REVISIÓ DE LES NORMES SUBSIDIÀRIES DE PLANEJAMENT D'ANDRATX

ANNEX 1 A LA MEMÒRIA JUSTIFICATIVA TEXT REFÓS

ESMENA DE DEFICIÈNCIES A L'ACORD DE 30 DE JULIOL DE 2021 DE LA COMISSIÓ INSULAR D'ORDENACIÓ DEL TERRITORI I URBANISME DEL CONSELL DE MALLORCA

AJUNTAMENT D'ANDRATX

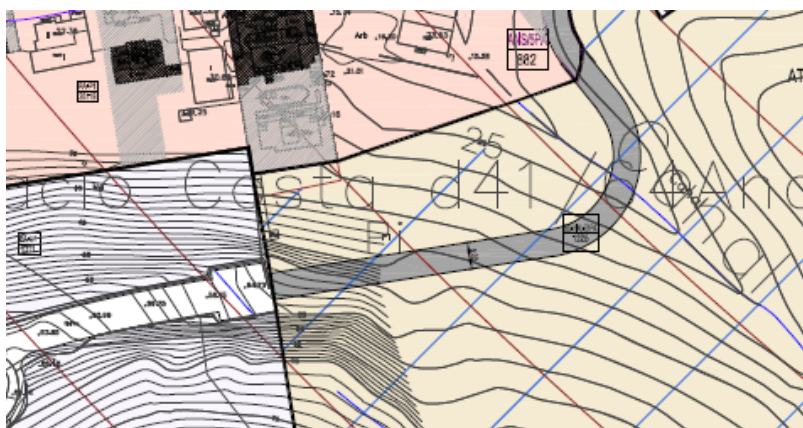
S'ha de definir un codi identificatiu del Sistema General Viari associat al SUO/1PA i incorporar una fitxa de sistema general amb la seva adscripció al sòl urbanitzable del Sector SUO/1PA.

S'incorpora aquest sistema general a la relació de l'apartat 4.3 de la memòria justificativa i s'incorpora una fitxa del mateix que a l'efecte de la seva obtenció i execució l'adscriuen al sector urbanitzable SUO/1PA.

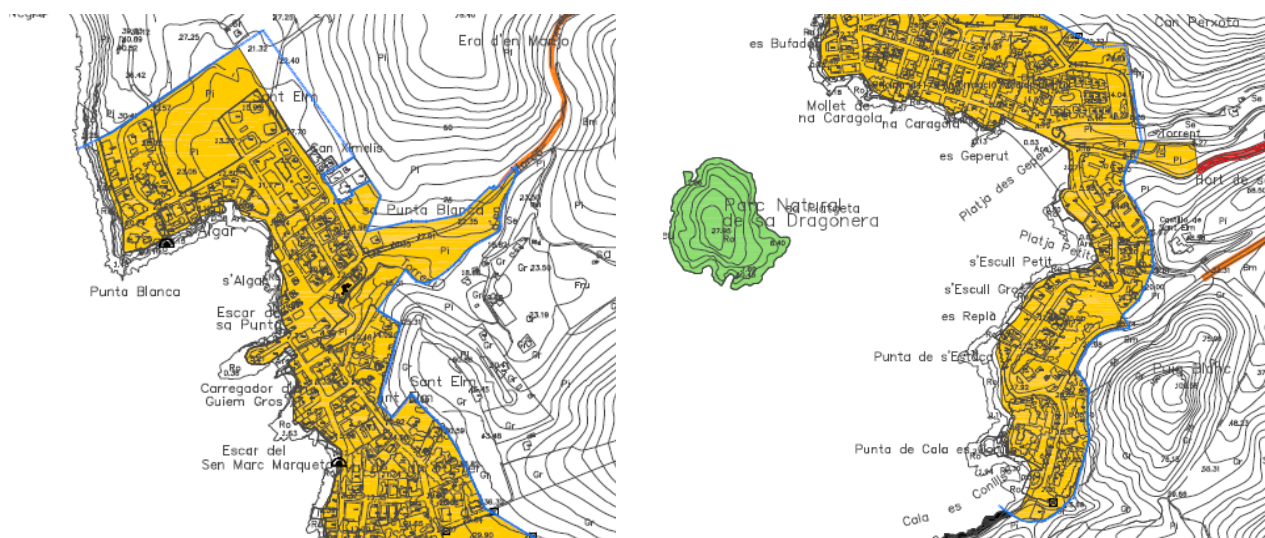
4. En relació a les zones turístiques, s'ha de justificar el compliment de la norma 7.3 del PTIM i de la Disposició Transitòria quarta de la Llei 8/2012, així com del planejament sectorial en la matèria (POOT o PIAT Mallorca, segons sigui el cas d'aplicació).

La norma 7.3 del PTIM assenyala que fora dels àmbits de les zones turístiques delimitades en el PTIM no pot classificar-se nou sòl urbà o urbanitzable, excepte que es tracti de sòl de reserva o dotacional necessari per a dur a terme actuacions en execució de les determinacions POOT o sòl necessari lligat a actuacions de reconversió territorial. En aquest cas, el sòl de creixement haurà de localitzar-se dins de l'àrea de protecció posterior que coincidirà amb la corresponent a l'AT-H.

En la revisió, com s'assenyala en la memòria justificativa, no s'ha plantejat el creixement del sòl urbà o la creació de nous sectors urbanitzables de tipus residencial o turístic, en cara que, com s'assenyala en l'apartat 4.9 de la memòria, s'han realitzat alguns ajustos a conseqüència de la millor precisió de la cartografia respecte de la de les NS vigents i de la del PTIM que han permès adaptar els límits del sòl urbà en més o en menys a la parcel·lació cadastral. D'altra banda, els sectors urbanitzables nous, fora de l'àmbit, estan destinats a equipaments o infraestructures públiques.

En qualsevol cas, cal considerar que el límit de la zona turística que a causa del seu traçat sobre la cartografia del PTIM és imprecís hauria de ser coincident i ajustar-se al límit del sòl urbà i urbanitzable del planejament aprovat el 2007.

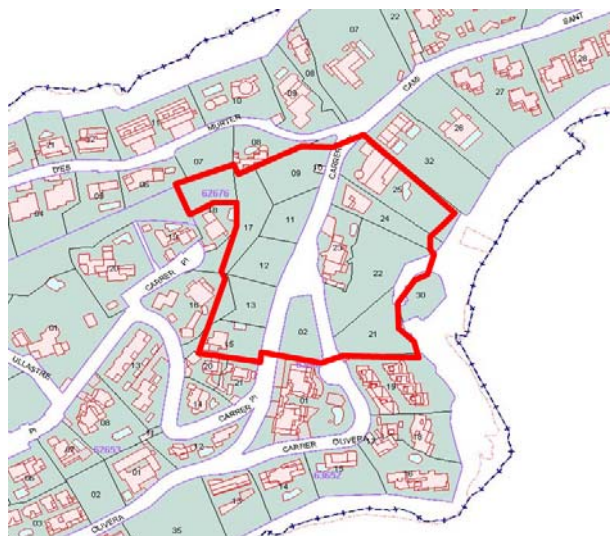
S'han d'analitzar els límits de la UA/5PA definits dins el plànol d'ordenació O-1-PA-1-16 i els límits que consten dins la justificació de la modificació (Fulla 48) de l'Annex II de la Memòria Justificativa.

Es tracta d'una unitat d'actuació que s'ha ajustat als límits de la parcel·lació cadastral per a facilitar la seva gestió i que es remet al sistema de compensació.

En canvi per a la unitat d'actuació confrontant (06PA) es fixa el sistema de cooperació de tal forma que la UA/05PA es podrà executar amb antelació a la gestionada per l'ajuntament i així poder connectar a ella els serveis a millorar i implantar.

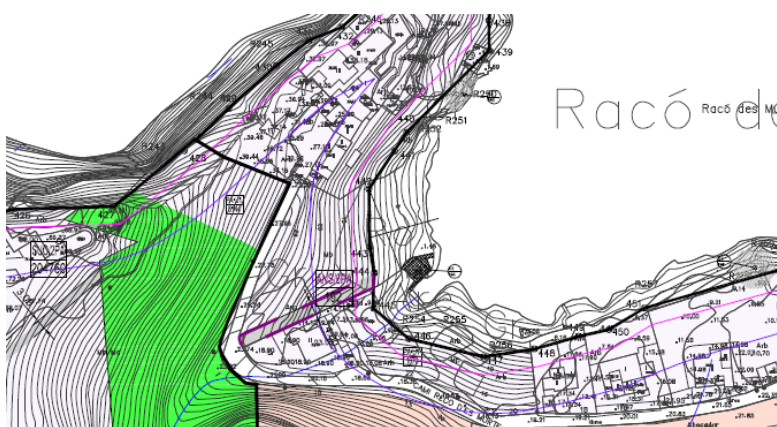
S'han d'analitzar algunes de les Unitats d'Actuació del Port d'Andratx per considerar que haurien de ser gestionades com a Actuacions Aïllades, havent de traslladar les despeses als propietaris com a contribucions especials.

S'han repassat les unitats d'actuació del Port d'Andratx i tan sols considerem que existeix una unitat on es podria donar aquesta circumstància que és la UA/4PA que té la càrrega d'obrir un pas per als vianants d'accés a la mar, encara que l'edificabilitat de la parcel·la no desapareix a conseqüència de la cessió ja que aquesta passa a acumular-se dins de la superfície lucrativa de la parcel·la. No obstant això, d'acord amb la deficiència següent, se suprimeix aquesta unitat d'actuació i es passa el pas públic a una ANS per expropiació.

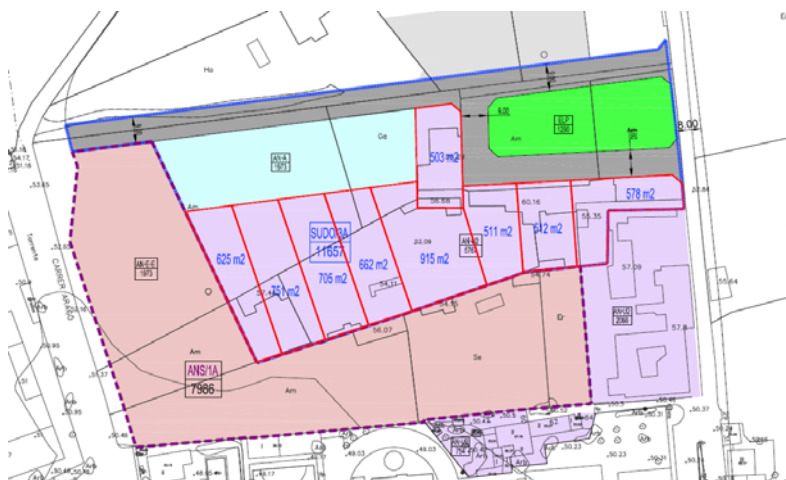
S'ha d'analitzar en el SUDO/3A, la possibilitat d'implantar els 12 habitatges unifamiliars, tenint en compte les condicions de la qualificació AN-U2.

Analitzat aquest SUDO s'observa que complint la façana mínima de parcel·la tan sols poden edificar-se 9 habitatges en parcel·les independents encara que segons la superfície de parcel·la mínima és possible implantar 12 unitats. Per tant, es corregeix el nombre màxim d'unitats d'habitatge unifamiliar d'aquest sector.

Plànol de l'aprovació provisional i de l'esmena de deficiències prèvia a l'aprovació definitiva.

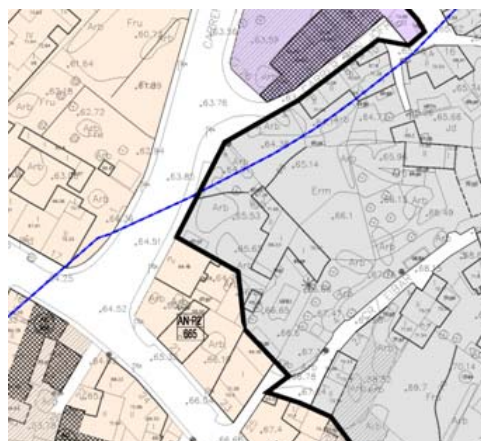
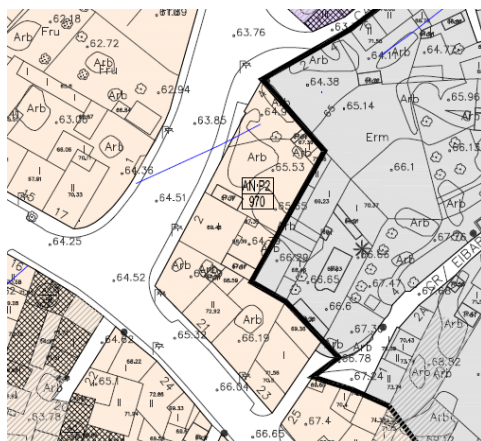
Respecte de la supressió de l'ampliació de sòl urbà respecte de les NS de 2007 a la cantonada entre l'Av Lluís Alemany i el carrer son Prim, s'ha de completar la justificació dins l'apartat 5, indicant que es tracta d'una esmena de deficiència no resolta en el moment d'exposició pública del document.

La memòria de l'esmena de deficiències a l'Acord de 25 de setembre de 2015 assenyalava que se suprimia l'ampliació de sòl urbà respecte de les NS de 2007 en la cantonada entre l'Av Lluís Alemany i el carrer son Prim, és a dir:

Aquesta correcció del límit de sòl urbà es tracta d'una correcció no resolta en el moment de l'exposició pública del planejament.

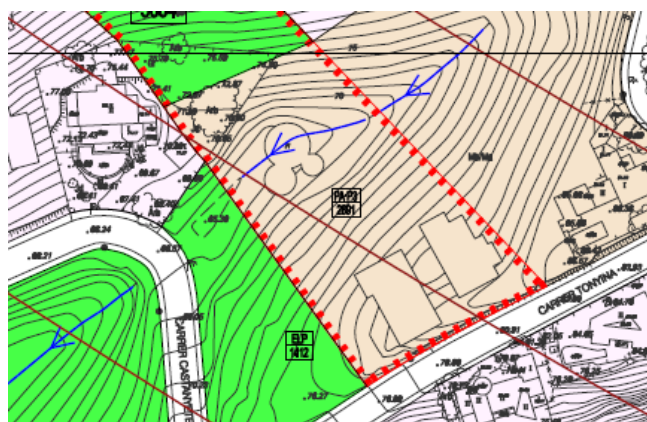
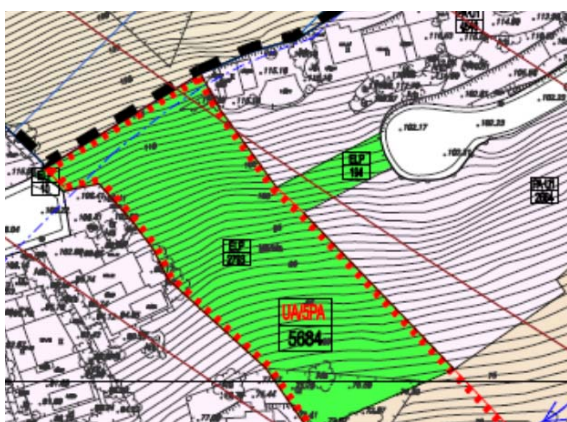
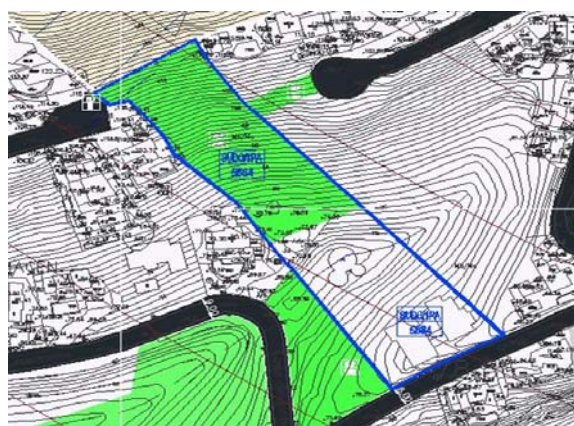
Respecte de la correcció del límit del sòl urbà en una parcel·la del carrer Tonyina (SUDO/1PA), s'ha de modificar el plànol introduït com a modificació proposada (Fulla 49) de l'Annex II a la Memòria Justificativa, ja que no es correspon amb el plànol aprovat provisionalment (Plànols O-PA-1-17 i O-PA-1-21).

En l'annex 2 de la memòria justificativa es justificava la següent correcció del límit del sòl urbà del document d'aprovació provisional de la revisió d'una parcel·la situada al carrer Tonyina:

“Aquesta parcel·la està afectada pel Pla territorial insular que la va classificar com a sòl rústic pel que per a la seva incorporació al sòl urbà és necessària la seva classificació com a urbanitzable. A aquest efecte, s'ha d'esmenar a més la deficiència 37 de l'Acord de la CIOTU de 25 de setembre de 2015 que indicava la falta de justificació de la seva classificació com a sòl urbà. En la seva conseqüència es classifica com a urbanitzable directament ordenat (SUDO/1PA) en tenir el deure de cessió de més del 50% de la superfície del seu àmbit.”

En el document gràfic de l'aprovació provisional aquesta unitat d'actuació es disposa en els plànols O-PA-1-17 i O-PA-1-21 de la següent forma:

D'acord amb l'indicat anteriorment aquesta unitat d'actuació en sòl urbà es classifica com a sector urbanitzable directament ordenat amb la clau SUDO/1PA i es manté el seu àmbit:

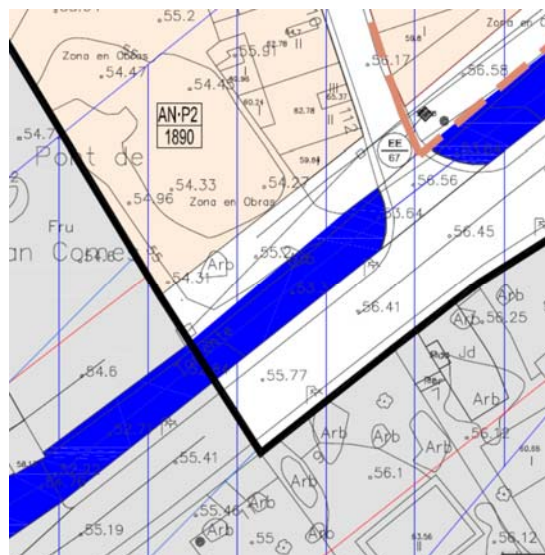
S'ha de justificar la modificació introduïda pel planejament en el carrer Metge Gaspar Pujol Moner, 112, convertint un espai privat en espai públic, tenint en compte que no va ser objecte de deficiència dins l'acord de suspensió de la revisió de Normes Subsidiàries.

Analitzada de nou l'al·legació núm. 6, el que se sol·licita és que la franja de sòl urbà entre l'edificació existent i el torrent no es qualifiqui com a vial públic sinó que continua com a espai privat ja que s'usa com a aparcament.

El planejament del 2007 no assenyalava cap vial públic sinó que apareix en el plànol d'alineacions com a espai privat i en el de zonificació com a zona PA-II, encara que com a zona no edificable per formar part de la servitud de protecció del torrent.

En la revisió tampoc no s'ha assenyalat cap vial públic en aquesta franja que es manté igual que en les Normes del 2007 ja que, d'una altra forma s'hauria d'haver marcat una alineació a vial i previst una expropiació mitjançant la determinació d'una ANS pel que existeix un error en la contestació i proposta de resolució d'al·legació que ha de ser estimada, encara que això no altera el planejament.
